dossier n° PA 066 003 20 B0001

pour : **Création lotissement "Le Tableau d'Amélie" (11 lots)**

ARRÊTÉ
accordant un permis d'aménager
au nom de la commune de AMELIE LES BAINS-PALADA

Vu l'objet de la demande : pour création lotissement de 11 lots dénommé « Le Tableau d'Amélie », sur un terrain de 13 660 m² cadastré 3 B 1048 (50 m²), 3 B 1104 (46 m²), 3 B 1105 (12861 m²), 3 B 1106 (2 m²) m2 situé L AGUDE ;

PJ : Plan du réseau public de distribution d'électricité indiquant les travaux d'extension nécessaires

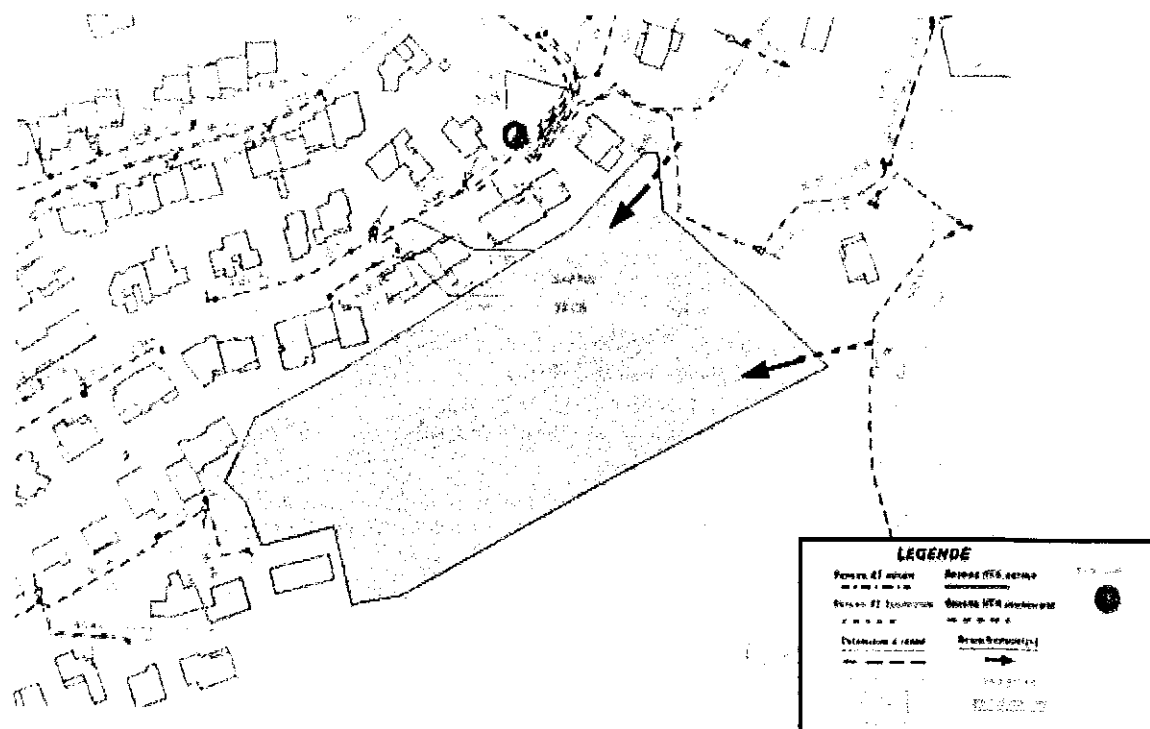
Vu l'avis d'Enedis en date du 17/12/2020 qui précise que le dossier a été instruit pour une puissance de raccordement de 11 x 12 kVA monophasé et nécessite une extension du réseau basse tension de 2 x 15 mètres sur le domaine public à partir du réseau BT du poste HTA/BT « SAPINS » ;

L'avis ENEDIS concernant le PA06600320B0001 pour la puissance de 11x12 kVA est raccordable avec une extension de réseau BT de 2x15 m sur le domaine public à partir du réseau BT du poste HTA/BT « SAPINS »

A titre d'information, la longueur totale du raccordement⁴ (hors branchements individuels) est 15 mètres.

- 2x15 mètres en dehors du terrain d'assiette de l'opération,
- 0 mètres sur le terrain d'assiette de l'opération.

Dossier n°PA 066 003 20 B0001

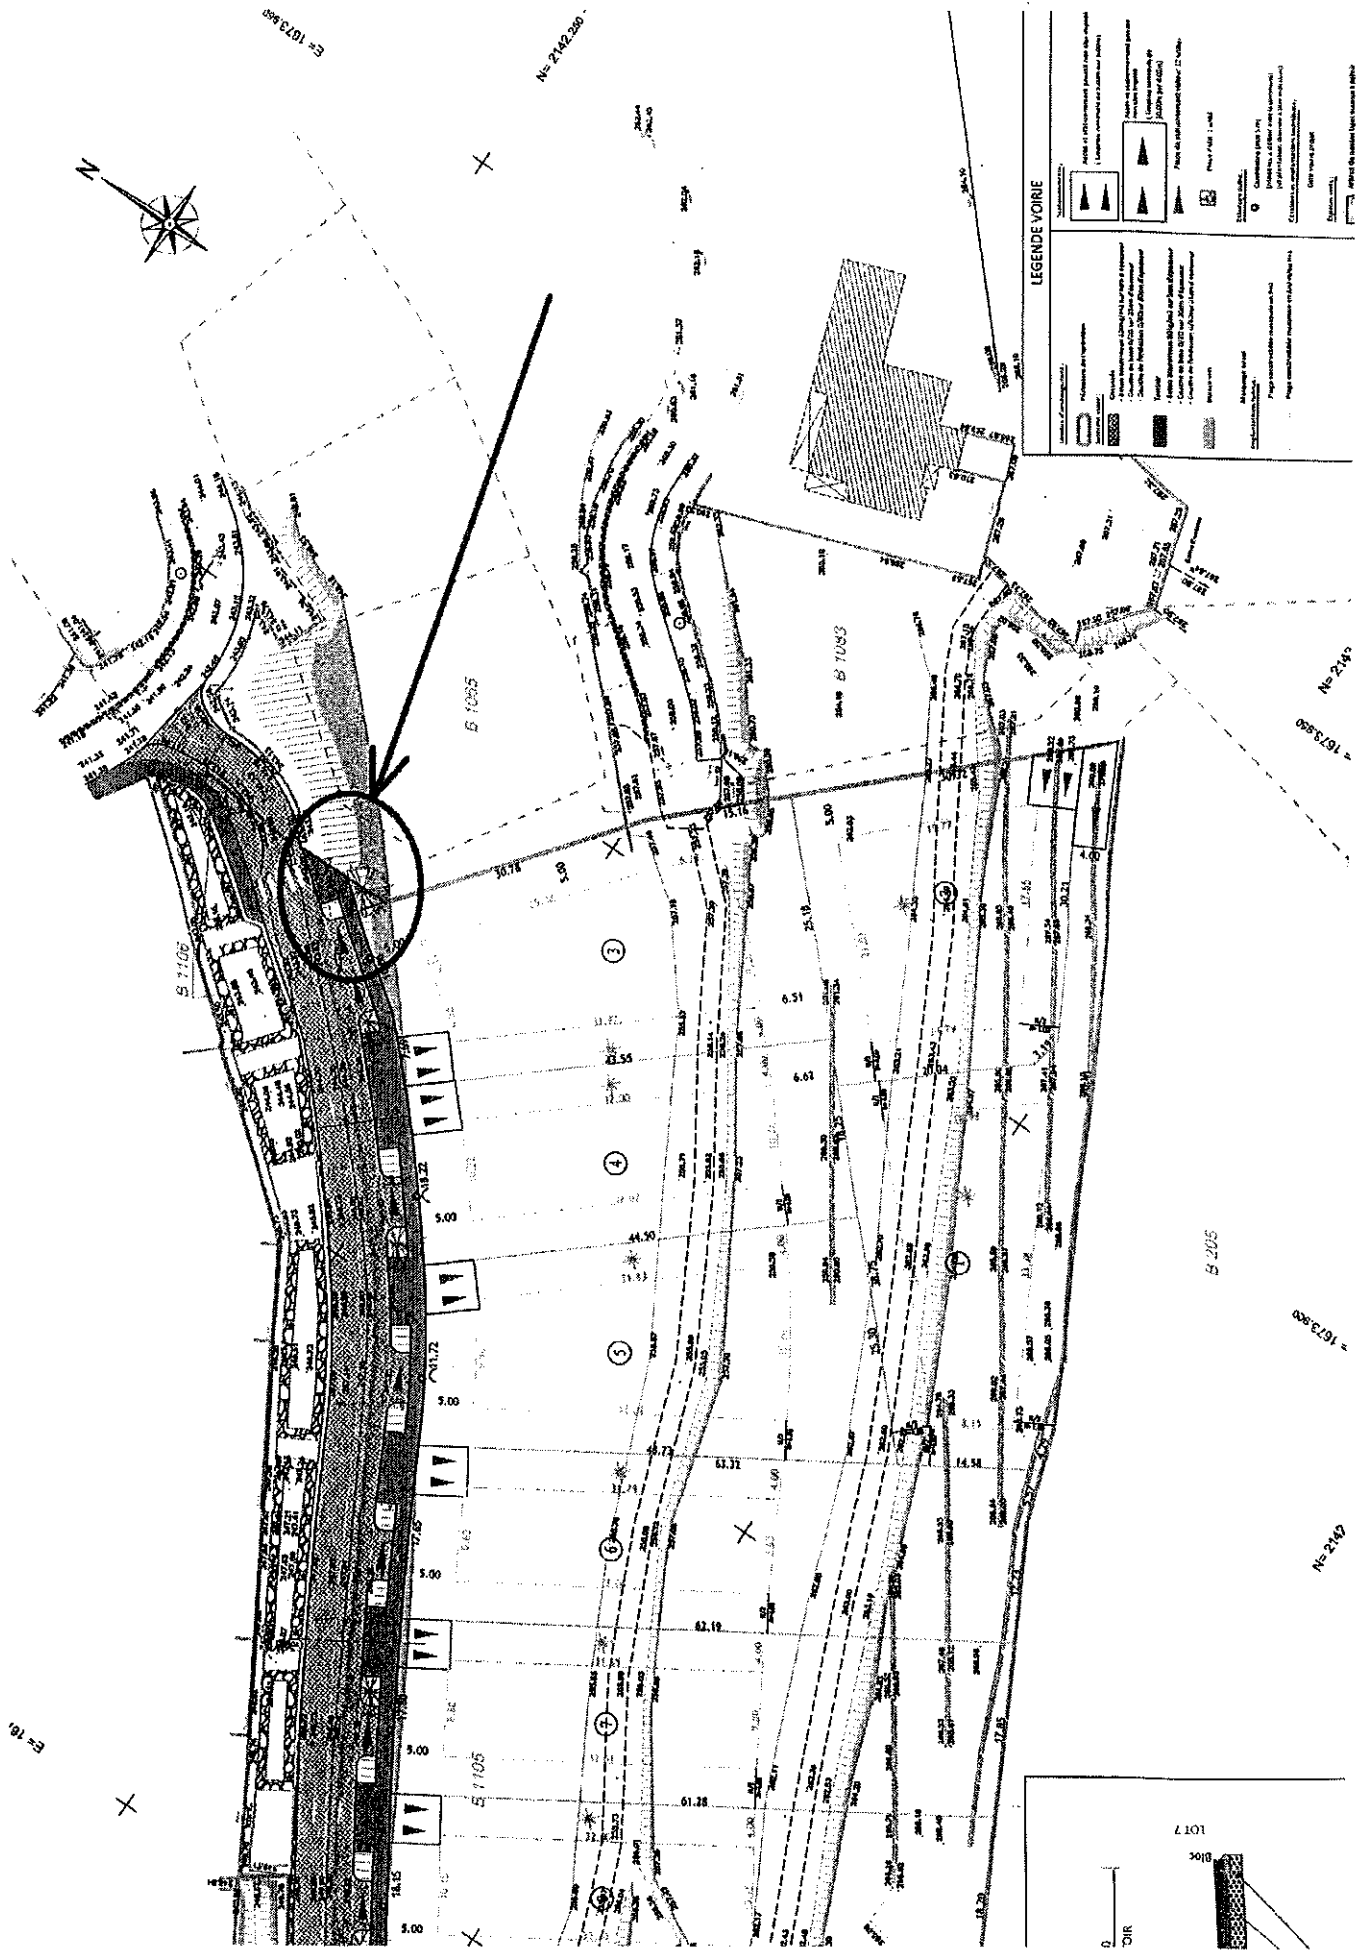
La Communauté de Communes du Haut Vallespir préconise qu'un espace réservé aux conteneurs collectifs de collecte des déchets soit créé en bordure de voirie (voir plan en annexe). L'accès à l'espace réservé aux conteneurs sera aménagé de façon à faciliter les interventions du personnel intercommunal de collecte.

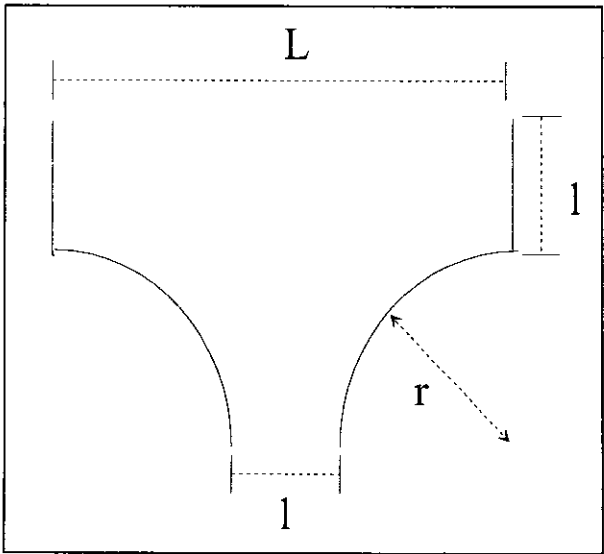
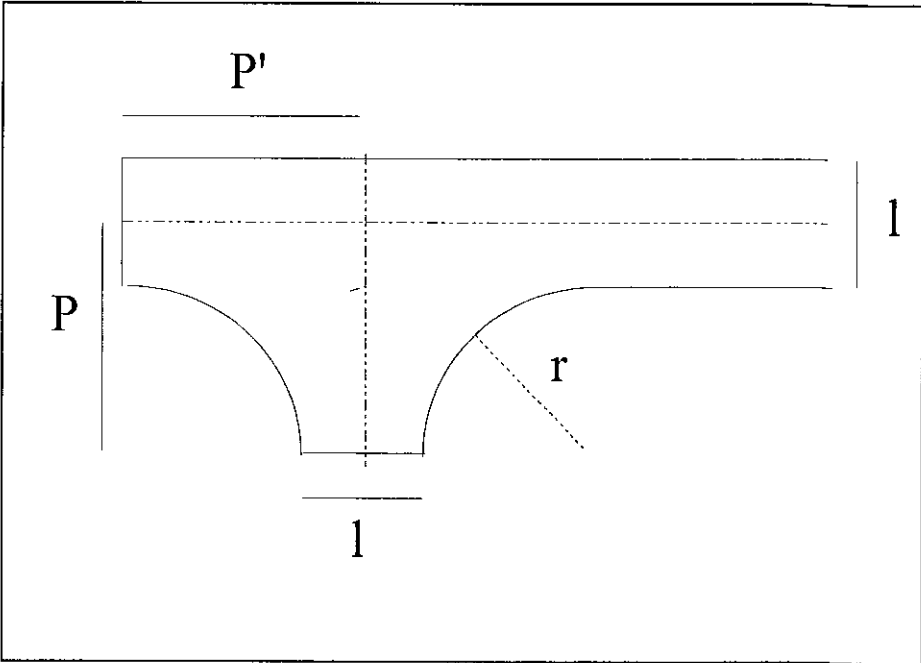
assurant un débit minimum de 1000 l/mn (60 m³/h) sous une pression dynamique de 1 bar implanté à une distance maximale de 200m de l'entrée principale du bâtiment. En outre, ce poteau d'incendie doit être implanté en bordure d'une chaussée carrossable ou tout au plus à 5m de celle-ci. Il doit être réceptionné en présence d'un représentant du Service Départemental d'Incendie et de Secours, dès sa mise en eau. b : Une réserve d'eau (naturelle ou artificielle) d'au moins 120 m³ si la première solution ne peut être obtenue. La réserve d'eau doit être située à moins de 150m de l'entrée principale du bâtiment, par les chemins praticables. Enfin, s'assurer que les hydrants assurant la défense extérieure contre l'incendie : - répondent à l'arrêté n° PREF-SIDPC-2017100-0001 portant approbation du règlement départemental de défense extérieure contre l'incendie ; - que ces derniers figurent bien dans l'arrêté municipal fixant la liste des hydrants de la commune, lequel devra être transmis au SDIS. De plus il est rappelé qu'afin de palier toute carence de point d'eau d'incendie ou d'accessibilité par la mise en œuvre de moyens supplémentaires, le SDIS demande aux maires et aux exploitants d'établissement de l'informer en cas de : - Indisponibilité de point d'eau d'incendie ; - Coupure réseau - Problème d'accessibilité Le maire ou l'exploitant devra notifier sans délai, au SDIS66, plateforme.administrative@sdis66.fr, toute indisponibilité d'un point d'eau d'incendie.

<u>LT4</u>	L'hydrant devra être constamment entretenus en état de fonctionnement et contrôlés annuellement par les agents du service municipal des eaux ou par la société concessionnaire de distribution.
<u>LT5</u>	Permettre l'accessibilité du lotissement aux engins de secours et de lutte contre l'incendie par des voies comportant une chaussée répondant aux caractéristiques suivantes : - largeur de 3m, - force portante calculée pour un véhicule de 160 kilo-Newton (dont 90 kilo-Newton maximum sur l'essieu avant ; les deux essieux étant distants de 3,60 m), - rayon intérieur minimum de 11m, - sur largeur $S=15/R$ dans les virages de rayon intérieur, inférieur à 50 m, - hauteur libre de 3,50m, - pente inférieure à 15 %. Les sections de voie utilisables pour la mise en station des échelles aériennes

devront en outre présenter les caractéristiques suivantes : - longueur minimale de 10 m, - largeur libre minimale de la chaussée est portée à 4 m, - pente maximum est ramenée à 10 %, - résistance au poinçonnement de 100 kilo-newton sur une surface circulaire de 0,20 m de diamètre.
LT6	Les voies en impasse d'une longueur supérieure à 30 mètres devront comporter à leur extrémité un aménagement permettant le retournement des engins de secours et de lutte contre l'incendie : - soit une plate-forme de 18 mètres de diamètre. - soit une aire en forme de T présentant les dimensions suivantes : $L = 17$ mètres - $l = 5$ mètres - $r = 8$ mètres  - soit une aire en forme de Y présentant les dimensions suivantes : $l = 5$ mètres - $P = 10$ mètres - $P' = 8,50$ mètres - $r = 8$ mètres
